評 定 書

件 名「(仮称)ファナック(株)筑波新口ボット工場建設工事」に使用する接合金物のすべり耐力について

本評定は、(仮称)ファナック(株)筑波新ロボット工場建設工事に溶融亜鉛めっきを施した鉄骨柱梁接合部にウェブクランプSタイプ金物を用いた場合のすべり耐力評価の妥当性について評定の申し込みがなされたものである。

図8 接合金物耐力に着目した既評定品Sタイプ仕様との比較

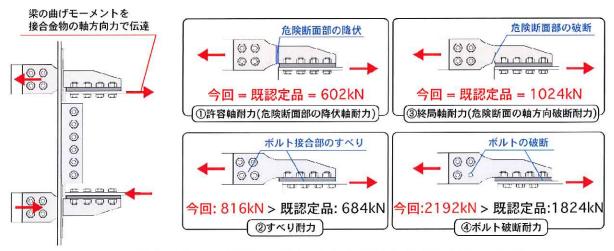
図8には、既認定品Sタイプ仕様の接合金物の軸方向耐力と、今回の物件で使用する接合金物の軸方向耐力の一覧が示されている。同表に示すように、今回の物件で使用する接合金物のすべり耐力やボルトの破断耐力は、既評定品Sタイプ仕様よりも安全側となるように設定されている。

本評定では、引張側の接合部の部分実験として溶融亜鉛めっきを施した既認定品 S タイプ金物 (C400-N16-4M22)に 12G 溶融亜鉛めっき六角ボルト 12GSHTB を用いたすべり耐力試験を行い、また梁接合部としての有限要素解析を実行し、本件の柱梁接合部は既評定と同等以上の構造性能を有することを確認した。

- 1) 引張側高力ボルト接合部の引張実験による接合金物の設計すべり耐力の妥当性
- 2) 弾塑性有限要素解析により高力ボルトすべり耐力が既評定と同等以上であることの確認

以上により本件は、申し込みの範囲内において、妥当なものであると判断する。
